PLAN LOCAL
D'URBANISME
INTERCOMMUNAL
HABITAT
DU GRAND SÉNONAIS

MODIFICATION SIMPLIFIÉE N°2

Note de présentation

Extrait plan de zonage de Paron actuel :

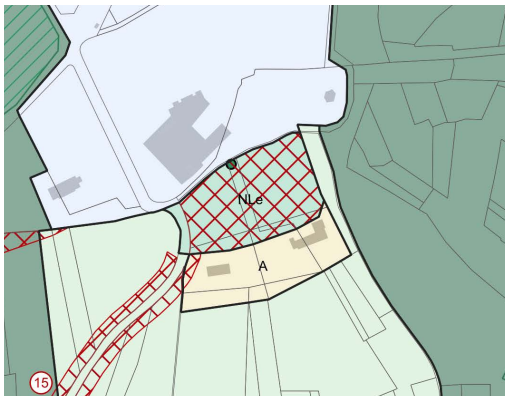
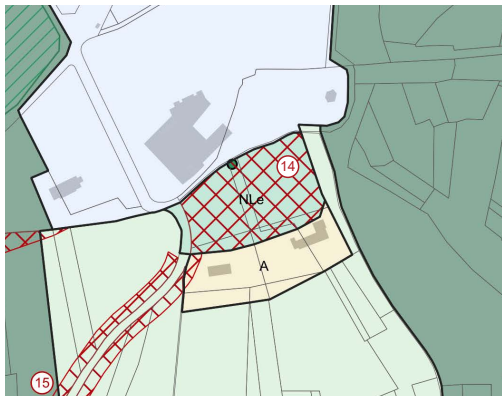
La numérotation de l'emplacement réservé n°14 « Extension du complexe sportif et création d'une voie » de la commune de Paron listé en page 103 du règlement littéral n'apparaît pas sur le règlement graphique bien que son emprise soit bien délimitée sur le plan. Son numéro est donc ajouté au règlement graphique.

Délimitation zonage actuel parcelle OG 1073 :

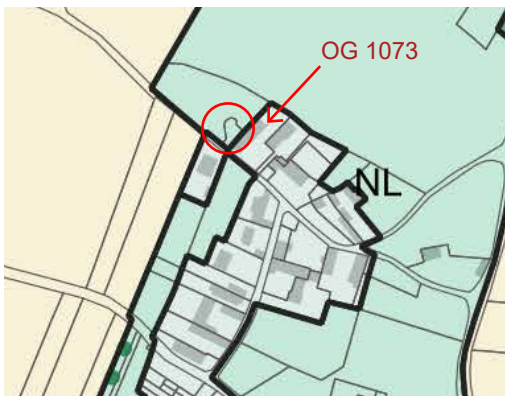
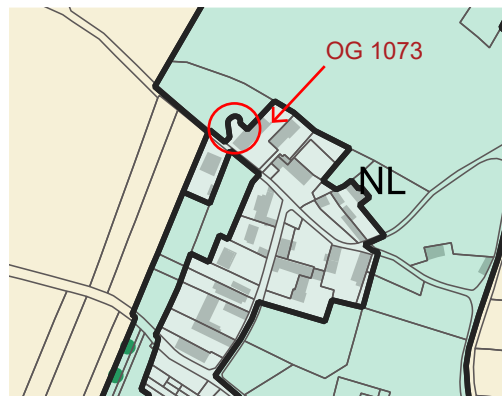
A Dixmont, la délimitation de la zone urbaine n'est pas ajustée au parcellaire pour les parcelles OG 1073 et OB 1164. Il est donc proposé de repositionner le trait de zonage au droit des limites parcellaires comme présenté ci-après.

Ajustement zonage proposé parcelle OG 1073 :

Délimitation STECAL actuelle :

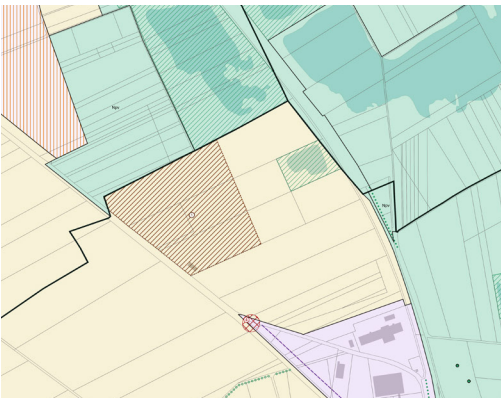
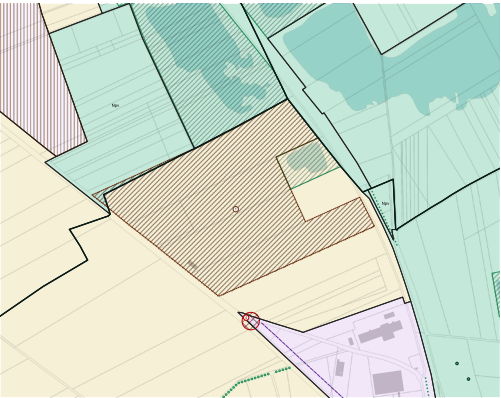
Le STECAL « Stockage et vente de matériaux de construction » délimité sur des parties des parcelles ZA51, ZA71, ZA85 à Etigny correspond à des terrains occupés par une Installation de Stockage de Déchets Inertes. Or, l'emprise allouée à cette activité dans le cadre de l'Arrêté Préfectoral n° 2008/029 portant autorisation d'exploiter une ISDI s'étend de manière plus conséquente sur les parcelles pré-citées ainsi que sur la parcelle ZC201 située sur la commune de Gron. Par ailleurs, l'activité est également implantée sur la parcelle ZA55. Il est donc proposé d'adapter le STECAL sur le document de règlement graphique en fonction de l'emprise définie dans le cadre de l'arrêté préfectoral et de l'implantation effective de l'activité. Par ailleurs, la description du STECAL est complétée dans le règlement littéral (p.27) pour en préciser la destination (ISDI) et signifier la présence de ce STECAL sur la commune de Gron.

Délimitation STECAL proposée :

Extrait du plan des Protections actuel :

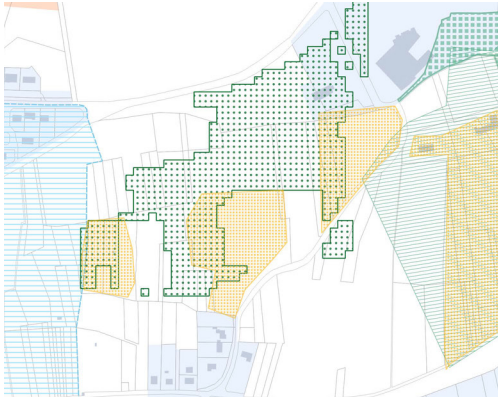
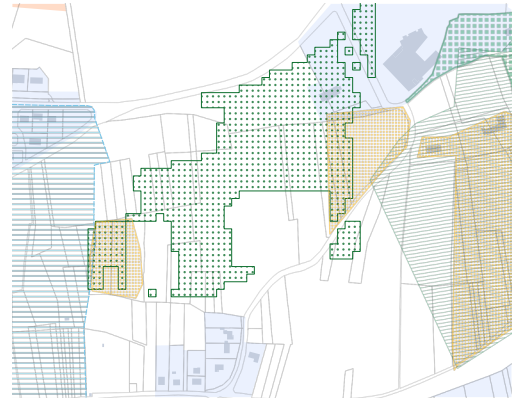
Le plan des Protections (pièce 5.4b) fait état d'un secteur de pelouse sèche sur les parcelles AN 0275, 36, 37 et 38 à Paron. Or, dans le cas des parcelles AN 36, 37 et 38 il est constaté la présence de boisements, ce qui ne peut pas constituer un habitat de pelouses calcicoles, les espèces indicatrices de ces milieux n'étant pas compatibles avec de tels boisements. Par ailleurs, la parcelle AN 0275 a été déclarée en surface agricole utile et recensée au registre parcellaire graphique jusqu'en 2011. Il s'agit donc d'un terrain agricole abandonné depuis trop peu de temps pour qu'une flore de pelouse s'y exprime, d'autant plus que les amendements réalisés par le passé sur la parcelle favorisent les cortèges de graminées sociales incompatibles avec les espèces pionnières qui caractérisent les pelouses calcicoles. Il est donc proposé de supprimer ce secteur de pelouse sèche du Plan des protections.

Modification du plan des Protections proposée :

Schéma de principe de l'OAP actuelle :

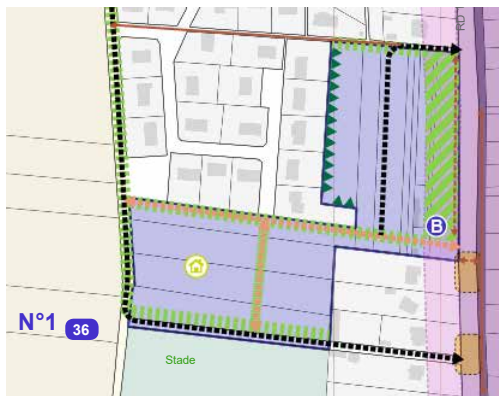
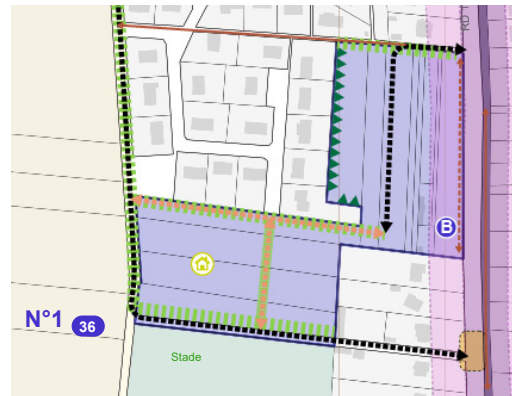
A Rosoy, après étude de la faisabilité de l'aménagement du site d'OAP n°1 « Les Grands Champs » il apparaît que des modifications de l'OAP sont nécessaires afin de garantir la mise en oeuvre opérationnelle du projet. Notamment, au regard de l'ampleur du site de projet, un phasage des opérations doit pouvoir être autorisé. Par ailleurs, le nombre d'accès à créer sur la RD71 est trop important. Enfin, afin d'optimiser l'occupation du sol et de ne pas créer de délaissé entre la voie et le futur projet, il est proposé de supprimer le principe d'espace vert tampon prévu au droit de la RD71. Ces propositions de modification sont présentées ci-après.

Nouveau schéma de principe proposé :
